STAROSTA POZNANSKI **PROTOKÓŁ NR GKG.GZ.4091.2502.2018 – odpis**

Przedmiot uzgodnienia : **Sieć kanalizacji deszczowej z wpustami deszczowymi**

obręb Pałędzie, ul. Słoneczna, dz. 266, 222, 189, 168, 268, obręb Gołuski, dz. 1 gmina Dopiewo powiat poznański, woj. wielkopolskie

Budowa ul. Słonecznej wraz z
budową kanalizacji deszczowej
w Pałedziu, gm. Dopiewo

Plan sytuacyjny

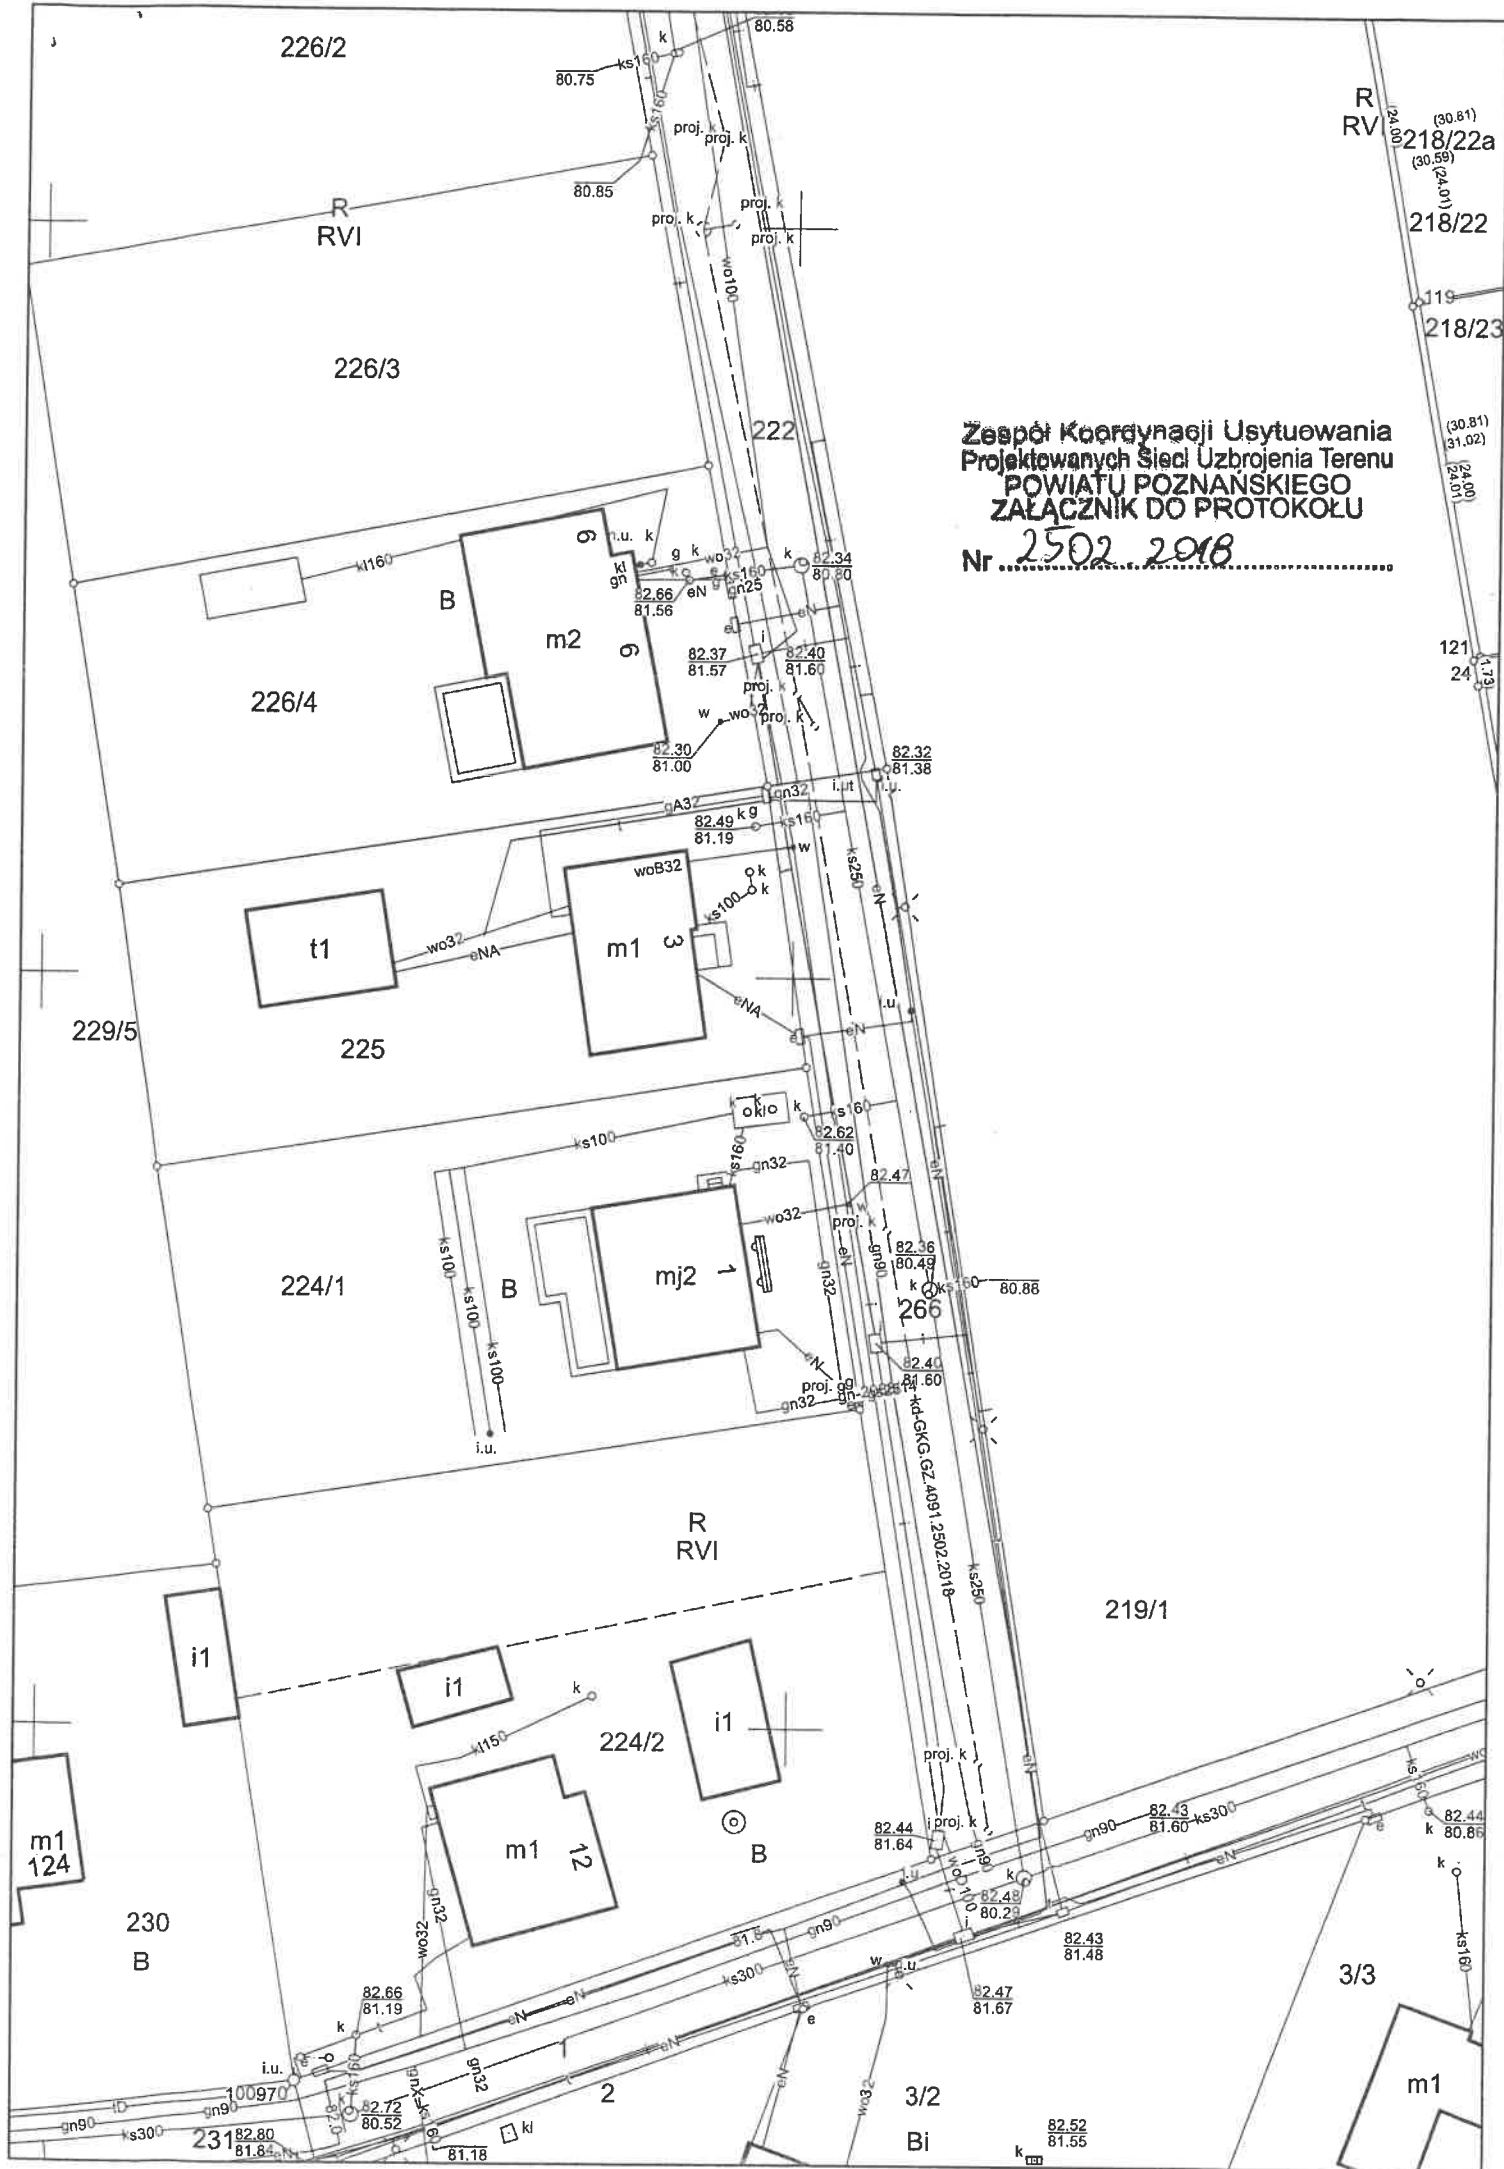
Szczegółową lokalizację (przebieg i głębokość) sieci gazowej należy ustalić w terenie na podstawie ręcznych przekopów próbnych,

- w miejscach zbliżeń/skrzyżowań do sieci gazowej zachować odległości zgodnie z Rozporządzeniem Ministra Gospodarki z dnia 26.04.2013 w sprawie warunków technicznych, jakim powinny odpowiadać sieci gazowej i ich usytuowanie (Dz. U. z 2013 poz. 640),
- w strefie kontrolowanej nie należy podejmować działań mogących spowodować uszkodzenie sieci gazowej, wykopy w strefie kontrolowanej wykonywać ręcznie,
- w terminie 14 dni przed rozpoczęciem robót Wykonawca zobowiązany jest zgłosić się do odpowiedniej terytorialnie Gazowni PSG OZG Gazownia Poznań Południe, ul. Głogowska 429, tel. 61 8390611, fax 61 8390623. Studnie kanalizacyjne, wpusty uliczne należy zlokalizować w odległości min. 0,5m od sieci gazowej n/c i ś/c,

Szczegółowy przebieg sieci telekomunikacyjnej należy ustalić na podstawie przekopów próbnych.

Prace ziemne w miejscach skrzyżowań i zbliżeń z siecią INEA S.A. wykonywać ręcznie zgodnie z obowiązującymi przepisami, z należytą ostrożnością, zachowując normatywne odległości

Zabezpieczyć dwudzielnymi rurami grubościennymi na koszt Inwestora. Przed zasypaniem miejsca zabezpieczeń podlegają odbiorowi przez służby techniczne INEA S.A.

W miejscu skrzyżowania z kablem energetycznym wykopy należy prowadzić ręcznie.

Kabel w wykopie zabezpieczyć, zachować normatywną odległość.

6. Prace ziemne w miejscu zbliżeń i skrzyżowań z istniejącym uzbrojeniem bezwzględnie należy wykonywać ręcznie (bez użycia sprzętu mechanicznego). Odkryte przewody zabezpieczyć.
